Tillaga að breytingu á deiliskipulagi Kópavogsdals - útivistarsvæði.
Nýr æfingavöllur með lýsingu.

Breyting skv. 1. mgr. 43 gr. skipulagslaga nr. 123/2010
One 2402169

GREINARGERÐ

Hluti gildandi deiliskipulags, Knatthús í Smáranum, samþykkt 28.02.2001

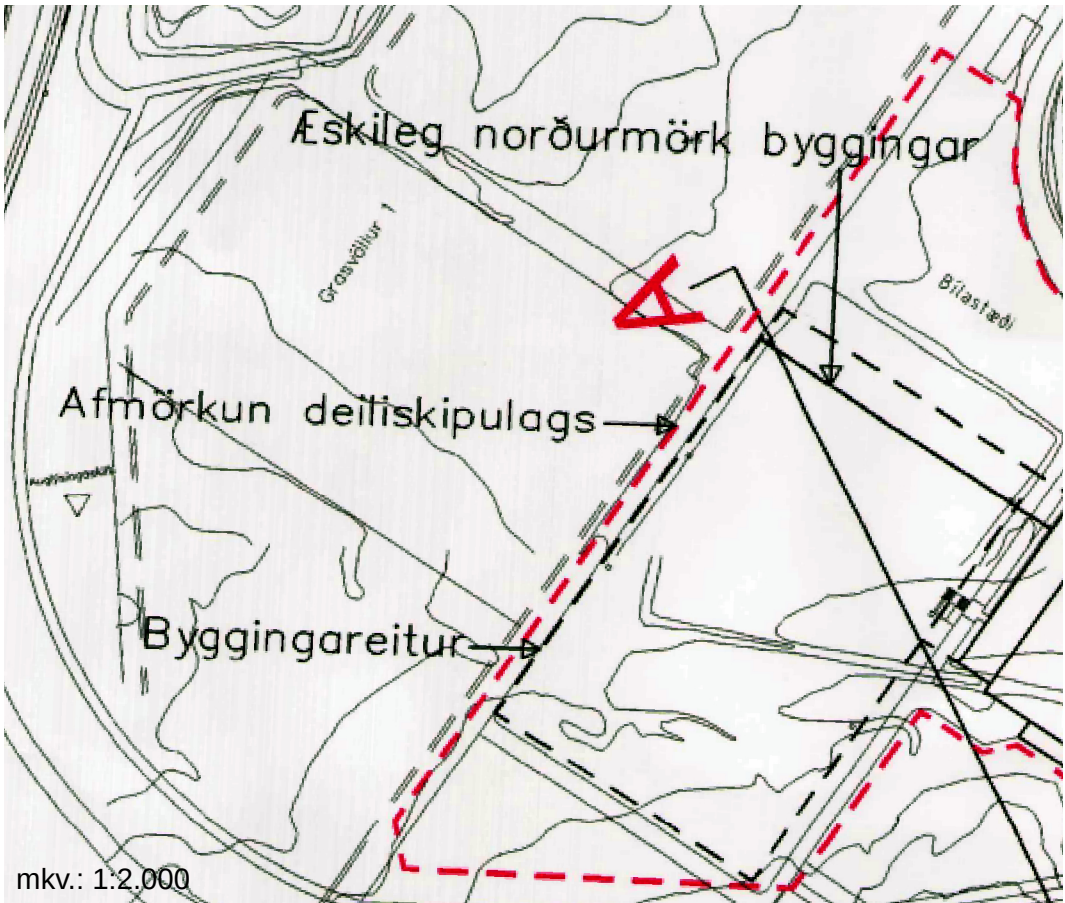
Lögd er til breyting á samþykktu deiliskipulagi, Kópavogsdalur - útivistarsvæði, frá maí 1990 með síðari breytingum. Afmörkun deiliskipulagsbreytingar er um 3 ha að stærð og snýr að nýjum æfingavelli við Fífuna, íþróttahús Breiðabliks. Breytingin felur í sér upphitaðan gervigrasvöll, uppsetning fjögurra ljósamastra með LED lýsingu, girðingu, aukna byggingarheimild Fífunnar, breytta legu bílaplans, kvöð um gróður og nýjan byggingarreit fyrir tæknirými.

Tillaga að breytingu á deiliskipulagi

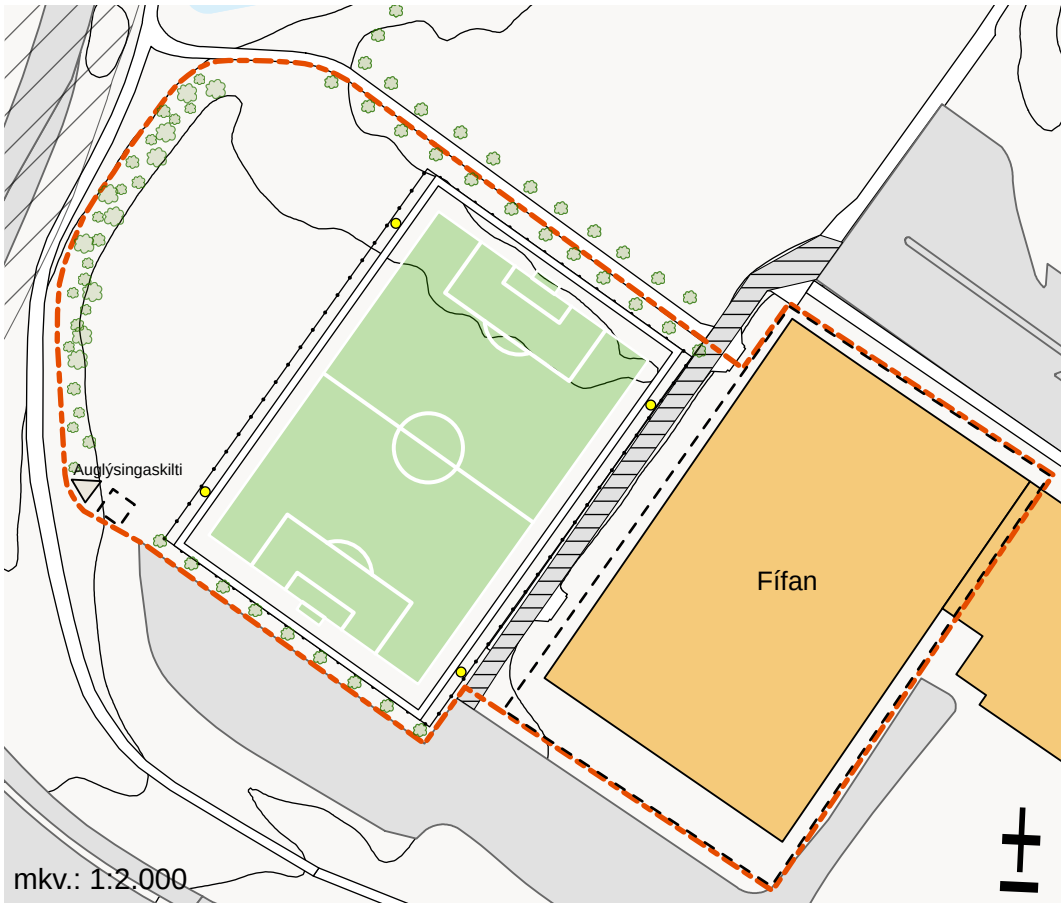
Í breytingunni felst nýr æfingavöllur á Fífuvelli, vestan við Fífuna, til að bæta og auka nýtingu æfingasvæðis Breiðabliks. Völlurinn verður upphitaður æfingavöllur lagður með gervigrasi í samræmi við alþjóðlega staðla, hvað varðar stærð og gerð. Völlinn má girða af með að hámarki fjögurra metra girðingu sem samsvarar öryggissvæði KSÍ, 120 x 85 m. Flóðlýsing: Fjögur ljósamastur verða staðsett við hvert horn vallarins, sbr. breytingarupprátt. Leyfileg hámarkshæð þeirra eru 21.3 m. Notast verður við LED flóðljós með góðri afskermingu. Hægt er að stýra ljósstyrk þeirra. Lýsingin uppfyllir alþjóðlega staðla, sem og íslenskan staðal (IST EN 12193:2007). Ljósstyrkur verður að jafnaði 200 LUX en að hámarki 300 LUX á keppnisleikjum 2. flokks og meistaraflokks. Byggingarreitir: Leyfilegt byggingarmagn Fífunnar knatthúss hækkar úr 10.000 m² í 10.315 m² m.a. vegna boltageymslu. Nýr byggingarreitur fyrir tæknirými er allt að 45 m², ásýnd þess skal vera svo minnst beri á því. Heimilt er að steypa fyrir tveimur varamannaskýlum innan girðingar gervigrasvallarins. Bílaplan sunnan við völlinn minnkar í samræmi við völlinn, öryggissvæðið og gróður. Kvöð er um gróður líkt og uppráttur greinir frá, núverandi gróður helst óbreytt. Aðkoma neyðarbíla vestan við Fífuna helst óbreytt. Eldri skilmálar haldast óbreyttir.
